**Réponse à l'avis MRAE du 29 juillet 2026 sur le projet de
construction et d'exploitation d'un parc éolien sur la
commune de Longèves (Charente-Maritime), porté par la
société Ferme éolienne Neveuses**

01 septembre 2026

Projet éolien de Longèves II
Réponse aux observations du Service Patrimoine Naturel
Volets avifaune et chiroptères

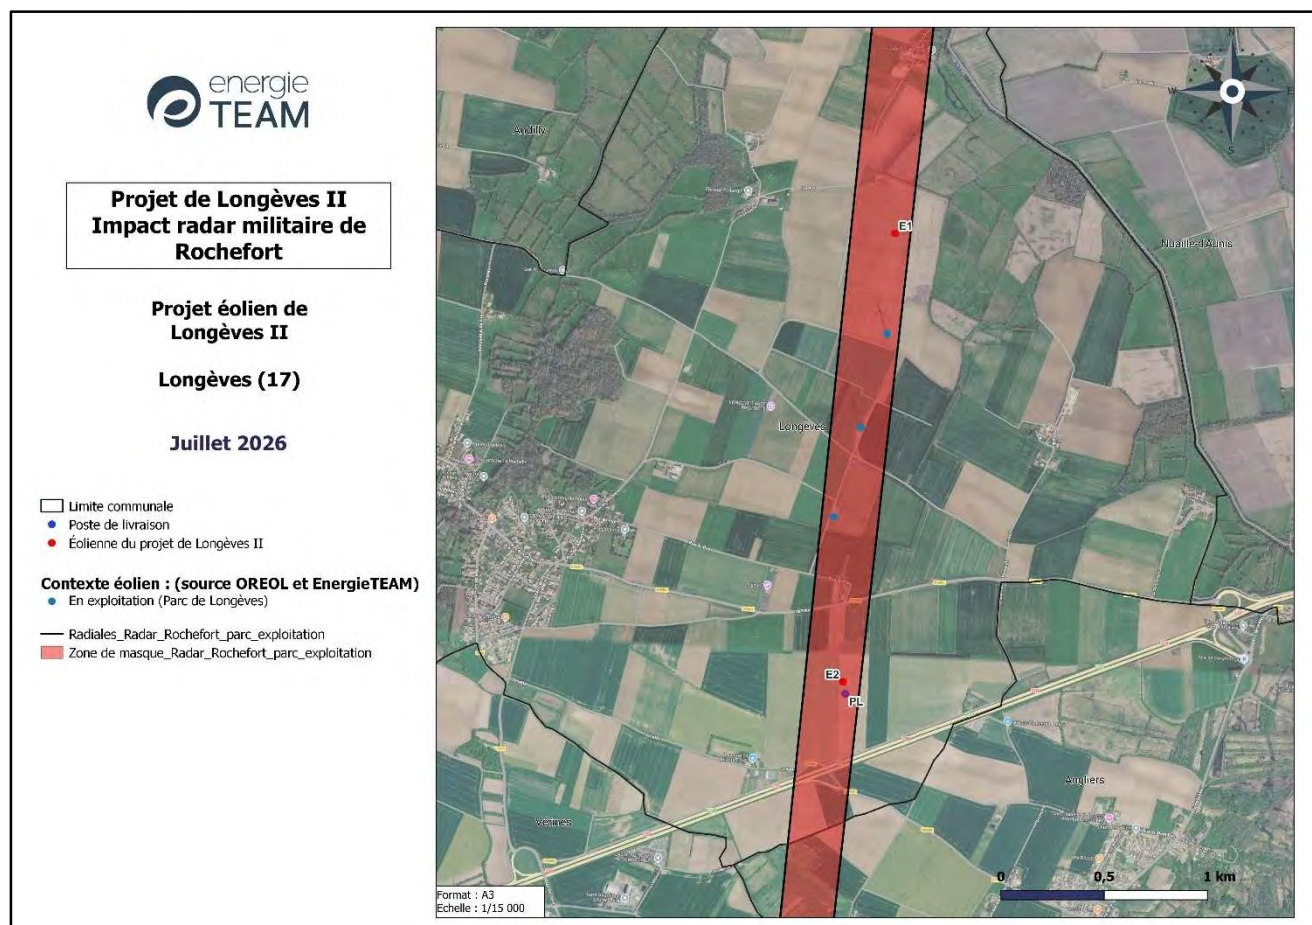
La MRAe relève que le dossier ne présente pas d'analyses alternatives d'implantation. La MRAe recommande au porteur de projet d'exposer si de telles alternatives ont été étudiées et les raisons pour lesquelles elles ont été écartées.

Au lancement du projet, EnergieTEAM a étudié plusieurs variantes d'implantation. Toutefois, dans le cadre d'une pré-consultation menée auprès des services des Armées, l'ensemble des scénarios alternatifs a été écarté en raison des contraintes liées au radar militaire de Rochefort.

Le parc éolien existant de Longèves est implanté à proximité de ce radar et génère une gêne reconnue pour son fonctionnement. Dans ce contexte, les services des Armées ont indiqué que les seules implantations susceptibles d'être acceptées consistaient à positionner les éoliennes du projet des Neveuses dans le prolongement de l'alignement formé par le parc existant. Cette configuration, dite en masque, permet de ne pas créer de nouvelles perturbations radar en concentrant les effets des futures éoliennes dans le sillage de celles déjà présentes, sans accroître la gêne existante.

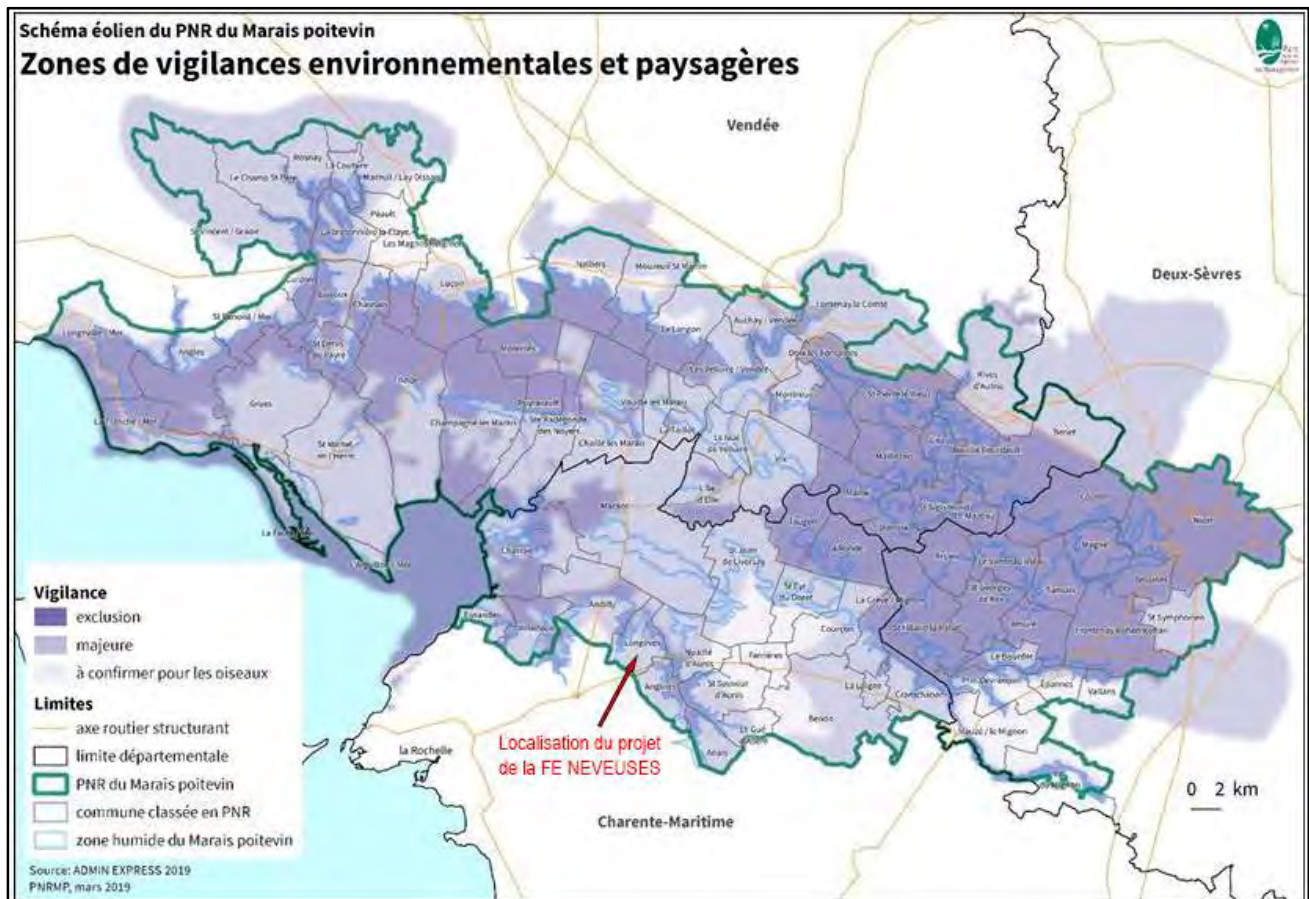
La MRAe demande que le point traitant la localisation et la compatibilité du projet au sein du schéma éolien du Parc naturel régional du Marais Poitevin soit mieux explicité ;

Le projet éolien des Neveuses est situé en dehors des zones d'exclusion identifiées sur la carte de synthèse élaborée par le PNR. Il s'inscrit toutefois dans un secteur qualifié de zone de vigilance majeure, au sein duquel l'implantation de nouvelles éoliennes est déconseillée.

Enfin, le projet de La Neveuses répond directement au 4ème point de la stratégie du PNR puisqu'il peut être considéré comme une extension directe (en prolongement) du premier parc existant.

Figure 153 : Contacts cumulés toutes espèces confondues

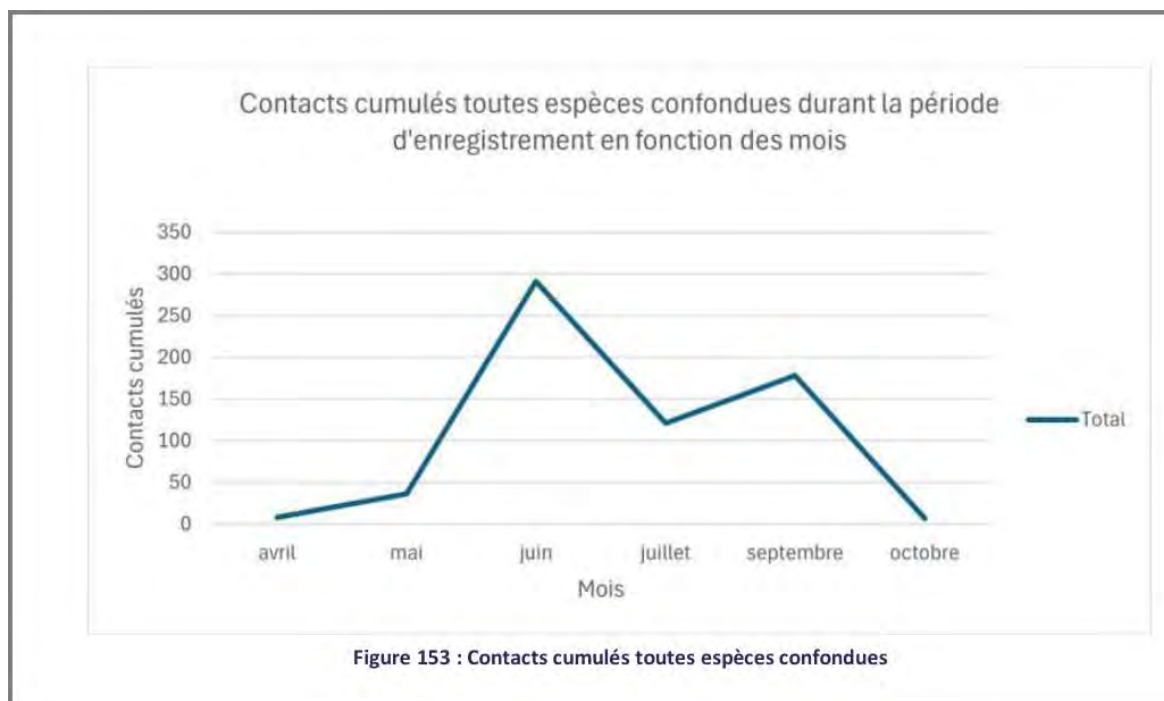
Avis MRAE : : La MRAe demande que la mesure de bridage soit optimisée sur la base des données acquises (écoutes en hauteur et suivi de la mortalité) dans le cadre des suivis environnementaux menés au sein du parc de Longèves I.

Les mois de juin, juillet et septembre concentrent 590 contacts acoustiques, soit 92,0 % de l'activité annuelle. Dix contacts y restent hors des critères de R11, correspondant à une couverture de 98,3 % sur ces trois mois. Le mois d'octobre reste intégré à l'analyse, mais son taux de 43 % doit être rapporté aux sept contacts enregistrés.

Extrait du VNEI, p. 297 - Répartition mensuelle des contacts acoustiques à hauteur : pic en juin, activité soutenue en juillet et septembre, et faible niveau en octobre.
